INFORME DE FISCALIZACIÓN PARA ADENDA AMPLIATORIA

CONTRATO DE OBRA N.º 03/2025 derivado del llamado a LICITACIÓN POR "CONTRATO DE LMCN N.º 05 – CONSTRUCCIÓN DE VEREDA PARA LA ESC. BÁS. N.º 2371 CENTRO DE EDUCACIÓN INTEGRAL DE LUQUE.", CON ID N.º 459050, firmado entre la MUNICIPALIDAD DE LUQUE y la firma E.M. CONSTRUCCIONES.

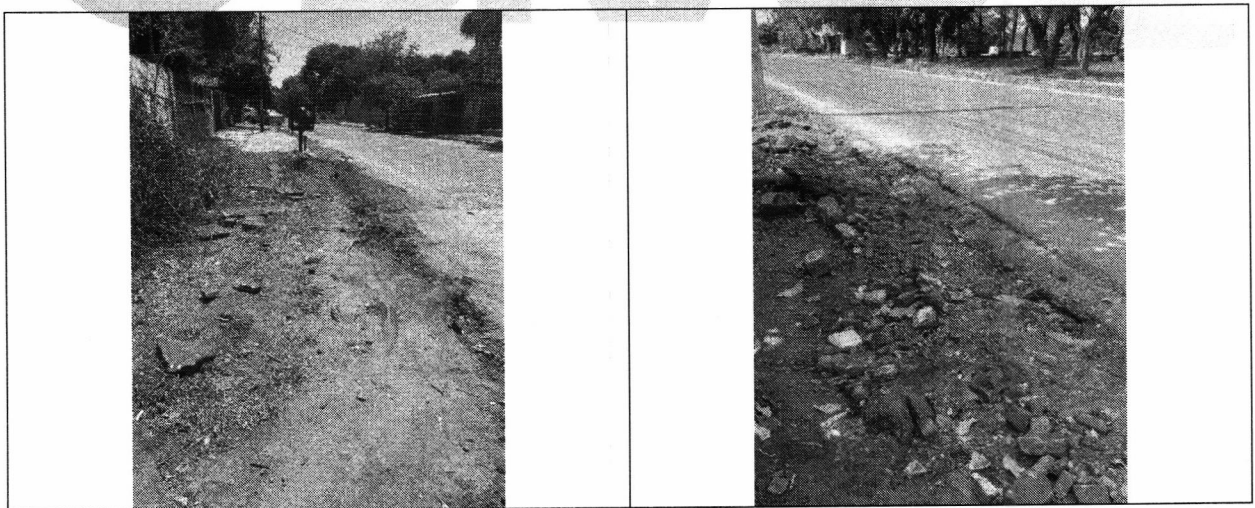
El contrato original contempla el rubro "Reparación de cordón existente, incluye revoque, material y mano de obra", lo cual presupone que los elementos a intervenir presentaban un grado de deterioro que permitía su recuperación mediante técnicas de reparación superficial. Sin embargo, una vez iniciadas las labores de obra y realizada la inspección in situ, se constató que los cordones designados para reparación presentaban un deterioro estructural severo. Este estado comprometía la posibilidad técnica de realizar una reparación eficaz y duradera. Por lo tanto, se concluyó que la única solución viable desde el punto de vista técnico y funcional era la reconstrucción total de dichos cordones, con extracción de los mismos y ejecución de nuevos elementos.

En los ítems **Remoción de cordón existente, Cordones de Hº pre fabricados 10x40x50**, la intervención resulta imprescindible debido al avanzado estado de deterioro de los cordones existentes, cuya reparación, contemplada en el contrato original, no será viable técnicamente dadas las condiciones actuales de los mismos.

La incorporación del ítem correspondiente a la ejecución de **Cordones de Hormigón Prefabricados 10x40x50** se fundamenta en la necesidad técnica de sustituir los cordones existentes, los cuales, según inspección en sitio, presentan un avanzado estado de deterioro estructural y funcional que imposibilita su recuperación mediante técnicas de reparación convencionales.
